Objet : Avis de la FACEN sur Arrêt du PLU du 20 janvier 2026
Vos ref. Lettre LR/AR du 11 février 2026
Dossier suivi : Par l'association PAÏS de Mialet

Objet : PLU de MIALET – 30140

Avis de la FACEN sur Arrêt du PLU du 20 janvier 2026

Mesure E01 : Exclure les habitats utilisables par des espèces patrimoniales dans la zone IIAU (village de Mialet)

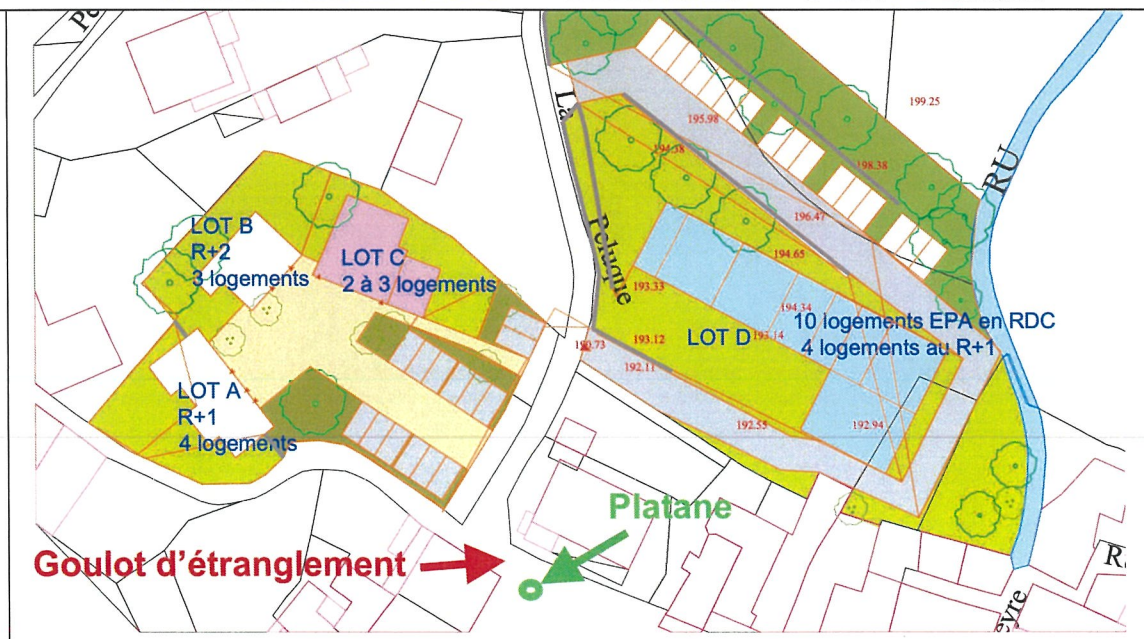
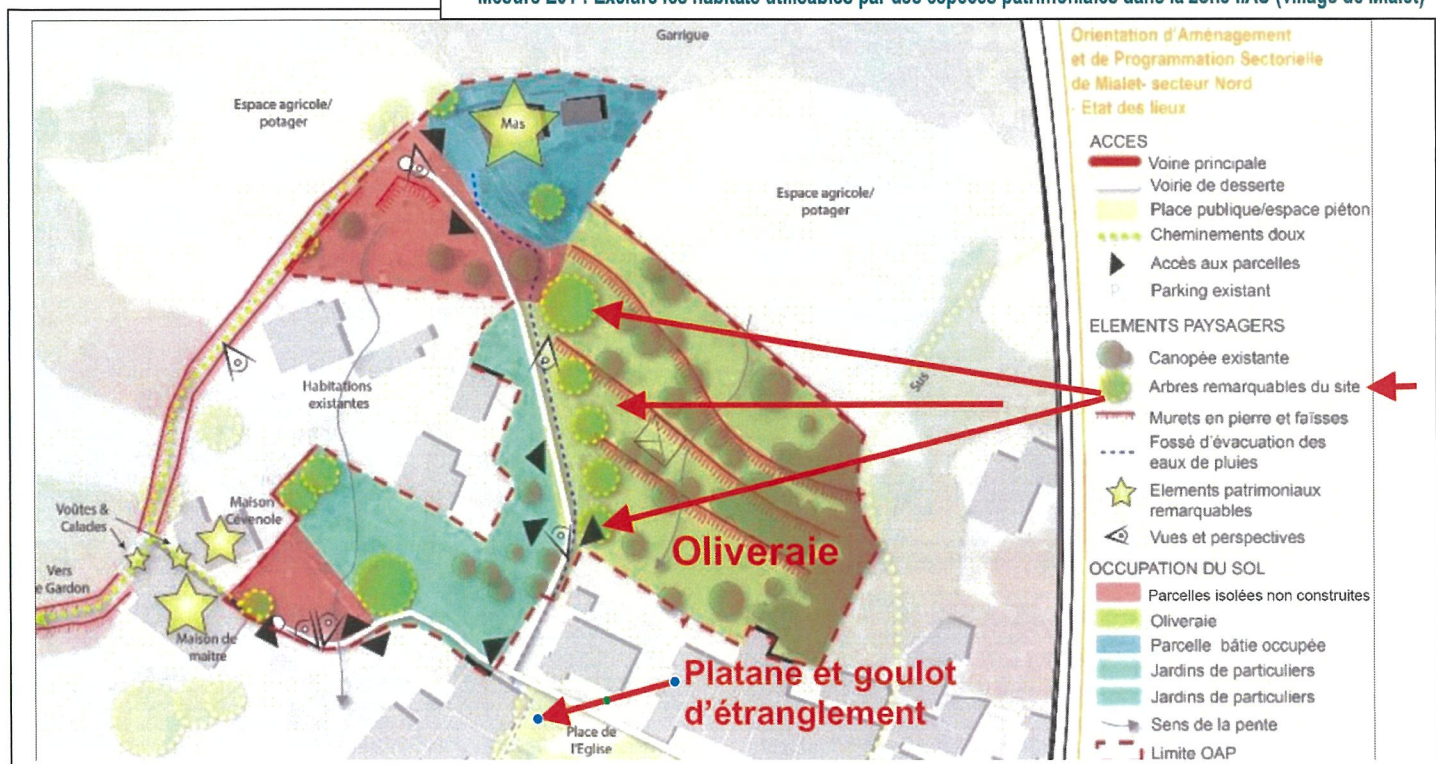
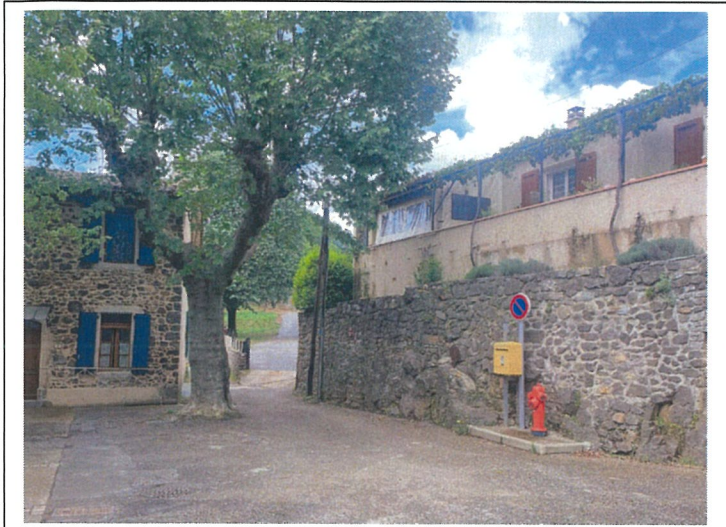
Contrairement à ce qui est indiqué dans la DCM 2026/02, s'agissant d'une OAP, il n'y a pas eu de concertation, aucun débat public avec les Mialetains et particulièrement les résidents de MIALET village qui seront directement impactés par le projet de réaliser 20 logements avec de l'impact environnemental, biodiversité, financier.... Le choix de cette OAP place les Mialétains devant le fait accompli.

Zone à urbaniser définie sur des terrains qui possèdent un potentiel agricole. Arbres remarquables et oliveraie.

Les études de faisabilité coûteuses ont été engagées sans l'approbation de la population pour que soit programmé en quelque sorte un lotissement devant accueillir une vingtaine de logements.

Aucune étude et certitude qui indique que la réalisation des 20 logements dans ce secteur du village soient viables ? Pour y accueillir quel type de public ?

- 1 - Faire une procédure d'évolution du PLU,
- 2 - Viabiliser le secteur pour les raccordements des différents réseaux.
- 3 - Concernant la desserte pour les véhicules automobiles et de sécurité, l'étroitesse de la voie disponible (entrant et sortant) est **un véritable goulot d'étranglement** (croquis et photo) ne permet pas d'envisager sérieusement son usage pour les besoins d'une circulation plus fréquente.
- 4 - Elle se traduira inévitablement par la coupe de **platane recensé qui est protégé**.
- 5 - Se conformer aux :

3.7.2.7 MIALET VILLAGE

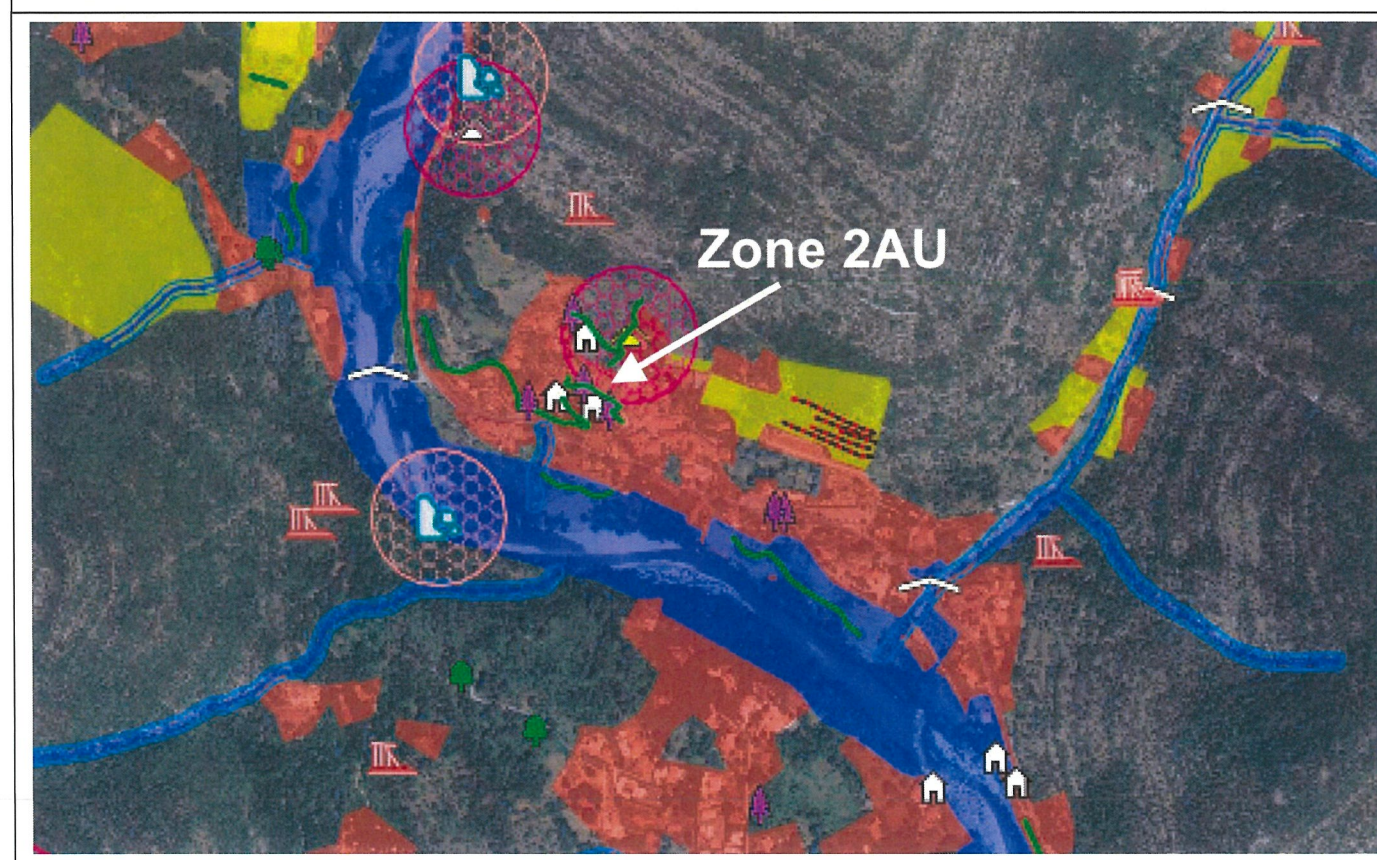
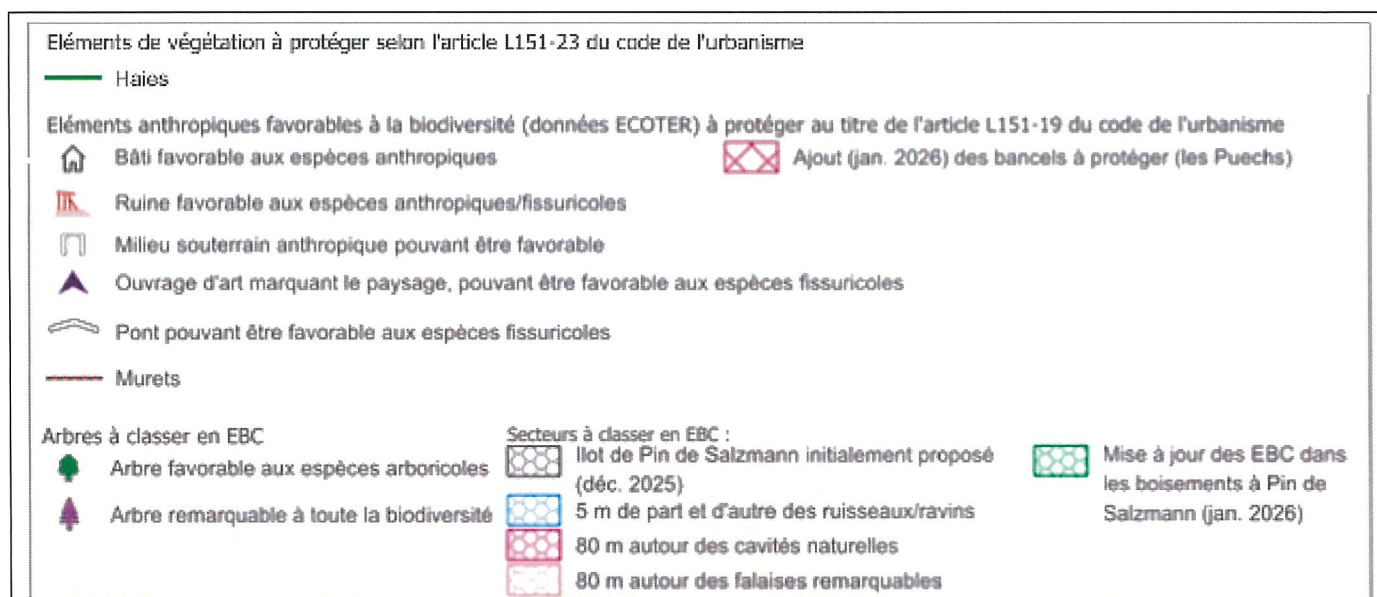
L'urbanisation doit être évitée dans les secteurs de la commune méritant d'être préservés, afin de prévenir des impacts sur la faune et la flore.

- Ne tient pas compte de la loi Climat et résilience qui inclut la loi ZAN* Zéro Artificialisation Nette.

- Dans un secteur riche en **éléments de végétation à protéger** selon l'article L151-23 et L151-19 du code de l'urbanisme. (Référence ECOTER page 236 Id_RP_PLU)

- 3 - Hameau de PAUSSAN

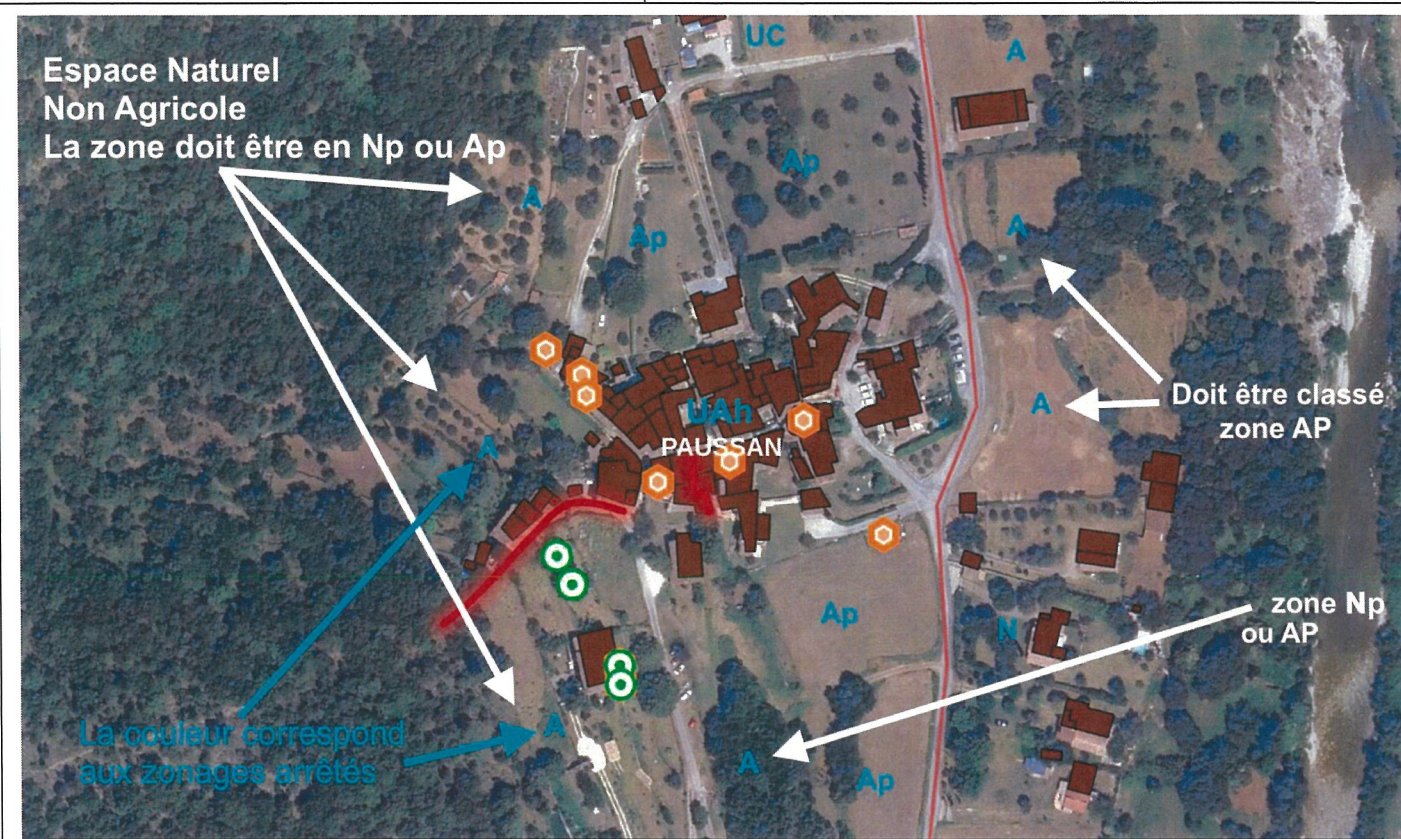
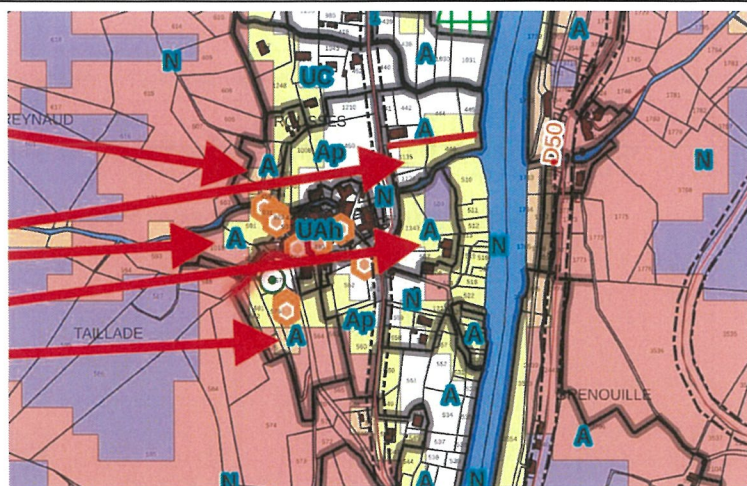
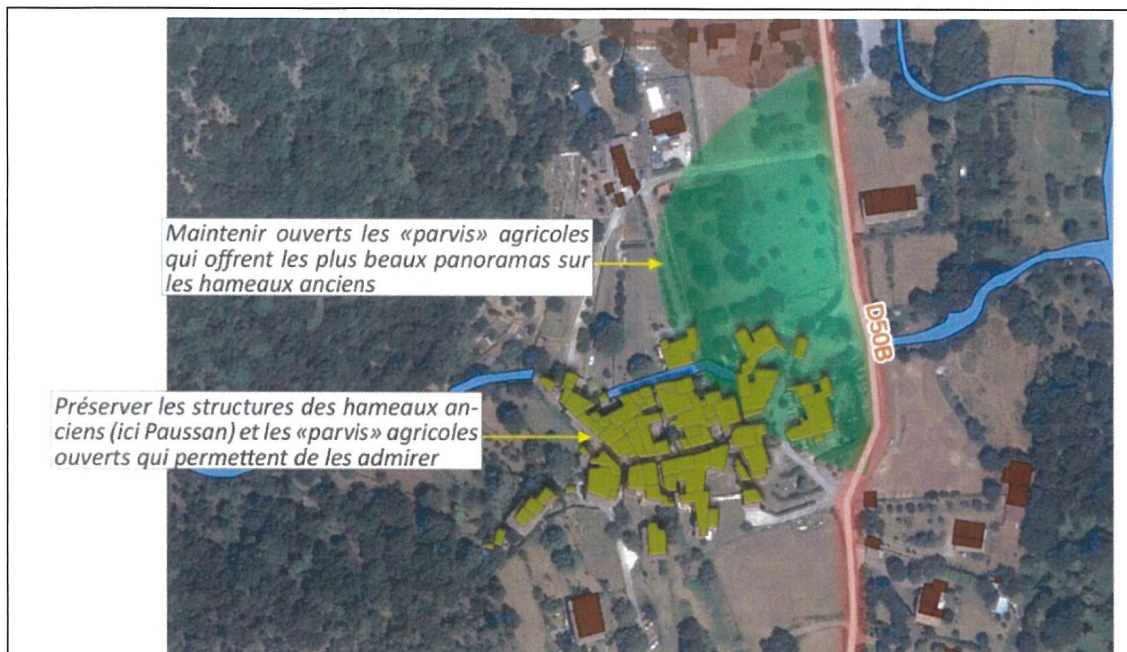
Le PLU est l'occasion de conforter un zonage adapté à la protection avec du classement Np ou Ap

Les zones Ap ou Np encerclent le hameau pour respect des cônes de vue et respecte la

Zone Np ou Ap

Zone Ap

Zone Np ou Ap

- 3.1 - Secteur MONTADOU/JOUGADOU au Nord de PAUSSAN

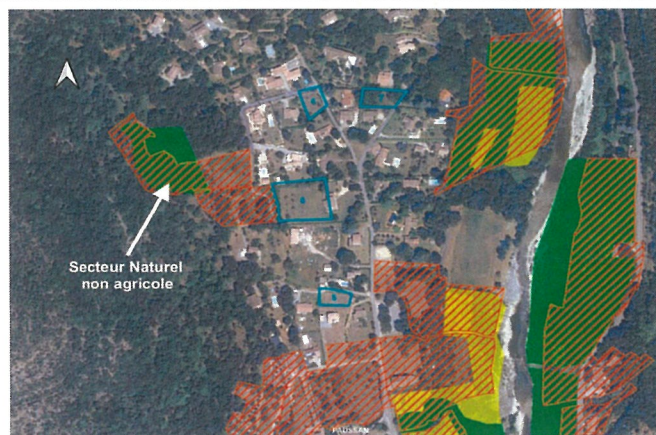
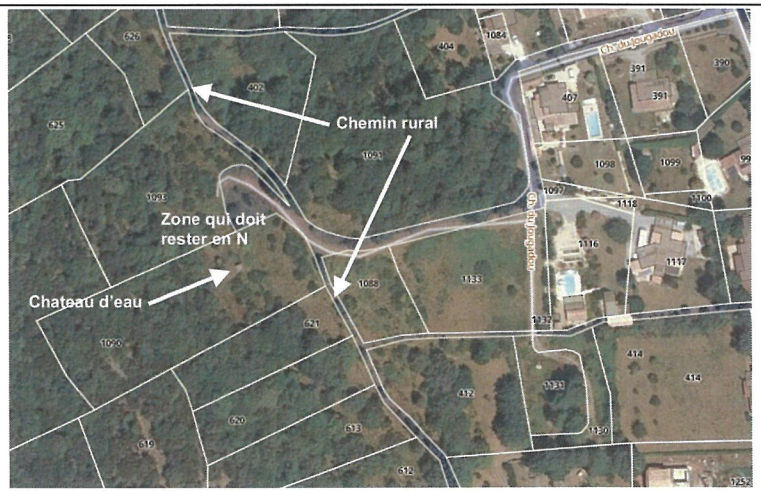
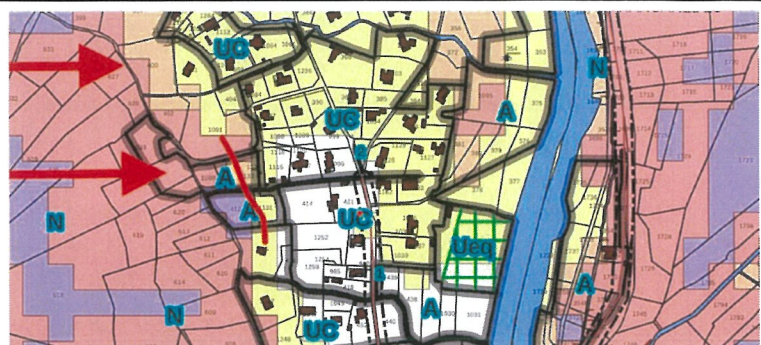
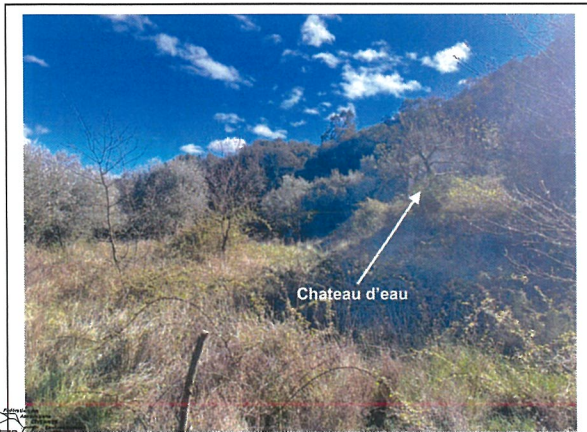
- Contrefort de montagne boisée
- **Classé élevé incendie.**

- **Occupation naturelle et non agricole classé en zone N dans le POS caduc doit rester en zone N au minimum sur la partie Ouest du chemin rural**

3.2 - LES AYROLLES rive droite du pont de PAUSSAN

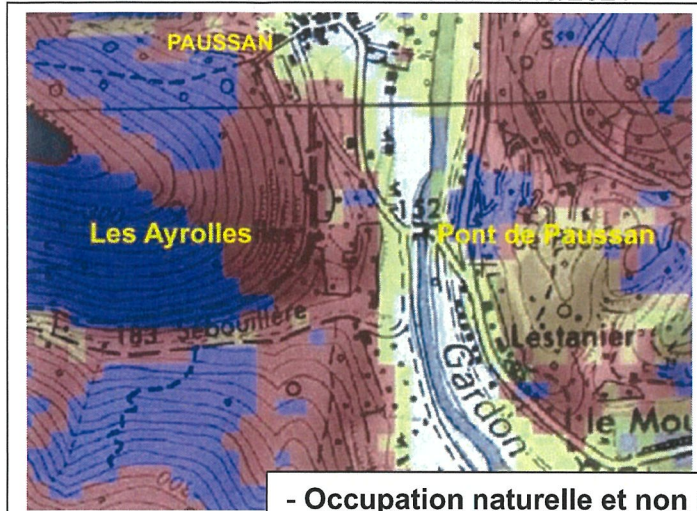
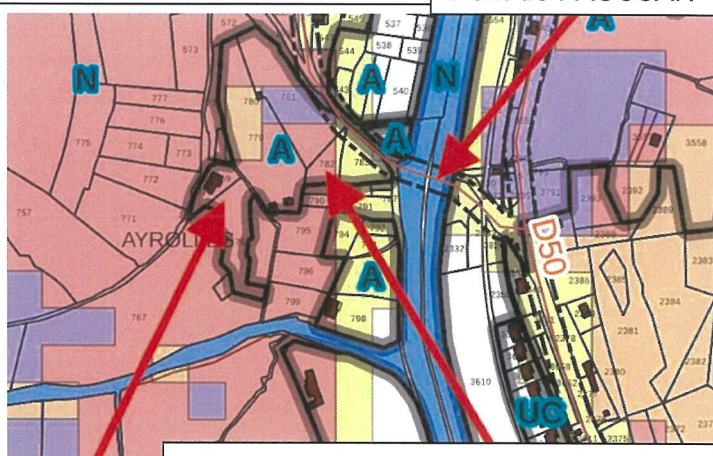
- Contrefort de montagne boisée **classé fort incendie**.

- Occupation naturelle et non agricole
- N'est pas le siège d'un exploitant agricole.
- Classé en zone N dans le POS caduc **doit rester en zone N**

Ref : Id_RP_PLU_Mialet Arrt_page60

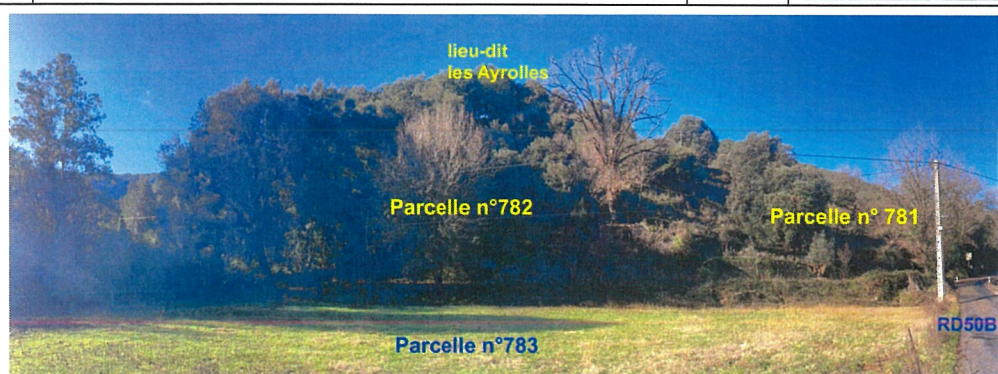
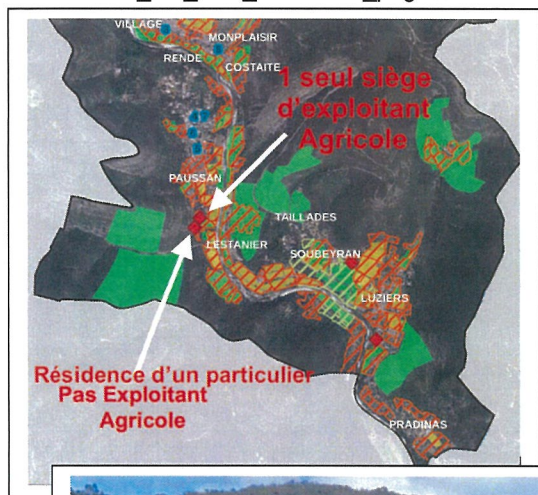
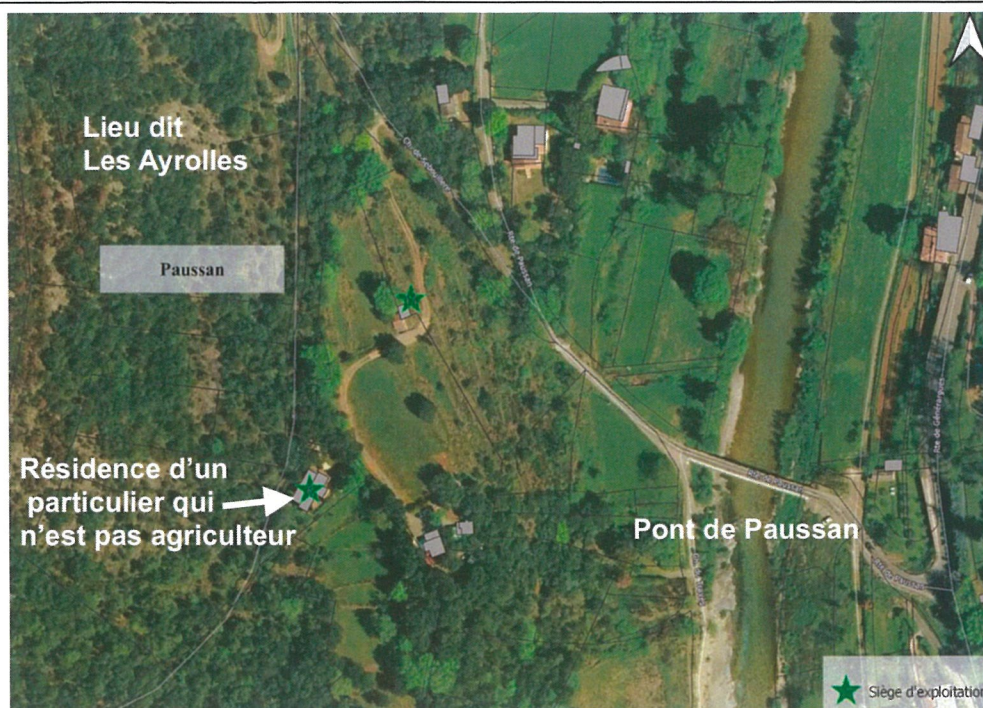
- Secteur qui **n'est pas conforme aux critères au R 151-22** du code de l'urbanisme.
- Siège d'exploitant agricole depuis 2020
- Permis de construire de l'exploitant qui fait l'objet d'un contentieux à la Cour Administrative d'Appel de Toulouse.

Seule la Parcelle n°783 est conforme aux critères au R 151-22 du code de l'urbanisme.

- 3.3 - CAMP au Sud du pont de PAUSSAN

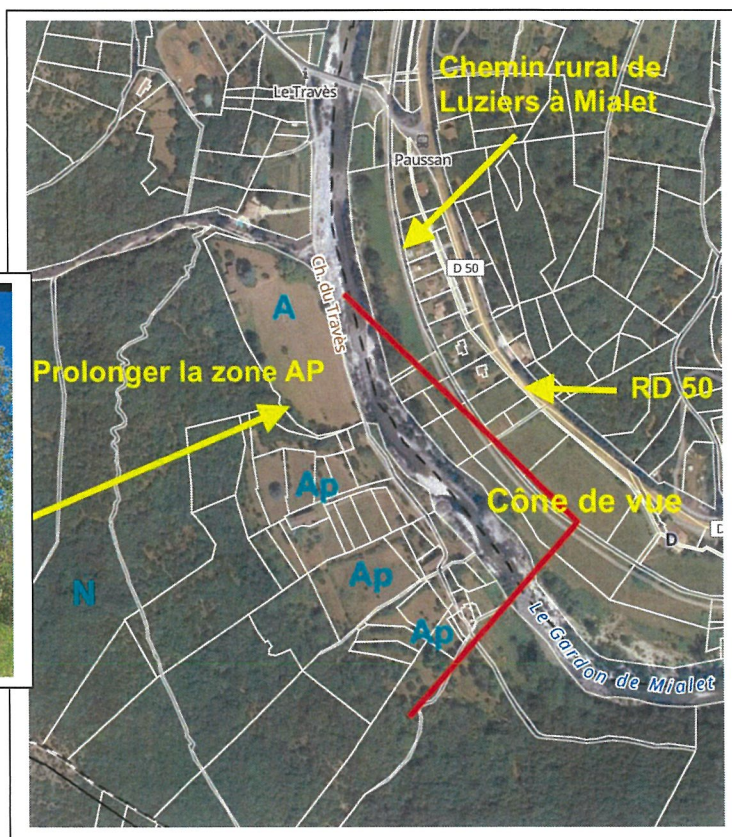
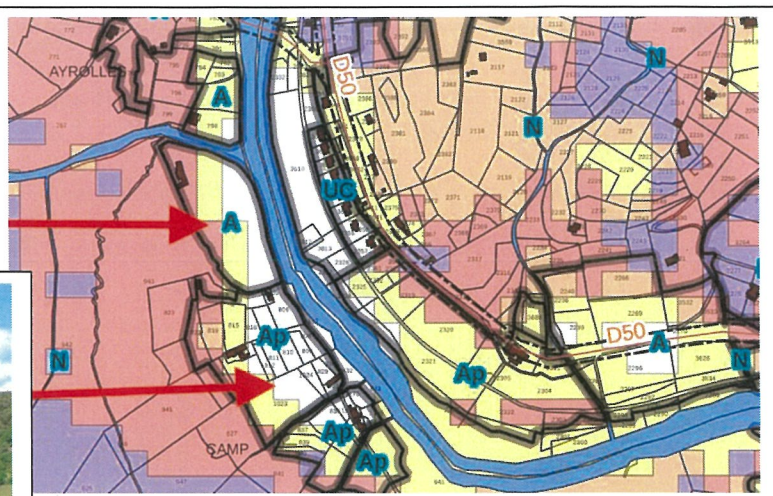
Pour une parfaite cohérence, la continuité du cône de vue à partir du chemin rural de LUZIERS à MIALET

Prolonger la zone Ap
